Objet : Réponse à votre courrier du 24 octobre 2017 concernant votre avis sur le projet de modification M6 du PLU de PORT SAINT PERE.

Veillez trouver ci-joint un courrier-réponse à l'avis de la DDTM sur le projet de modification M6 du PLU de Port Saint Père concernant l'ouverture à l'urbanisation du Site de Bauvet.

Rappel du contexte et de la procédure

4/ Réglementations s'appliquant sur le site-les lignes THT

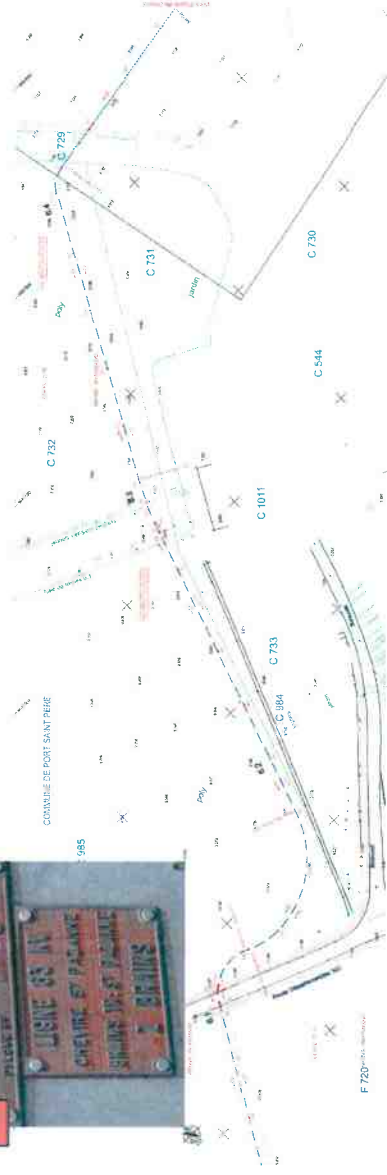
3. La DDTM recommande d'explicitier la manière dont la modification du PLU prend en compte la présence de deux lignes aériennes électriques traversant le secteur.

L'Arrêté Technique du 17 mai 2001 précise les distances minimales à respecter, d'une part entre les lignes et le terrain, et d'autre part, par rapport aux pylônes. **RTE fournit, sur demande, un document précisant les distances exactes à respecter.** De plus, tout demande de permis de construire situé aux abords des ouvrages à haute tension devra être soumise pour avis préalable à RTE.

Le site est surplombé de deux lignes à haute tension de 63 kV :

**Prise en compte des 15 m de bande inconstructible pour les lignes HT aérienne**

**Prise en compte des 5 m de bande inconstructible pour les lignes HT sous sterrain (de part et d'autre)**
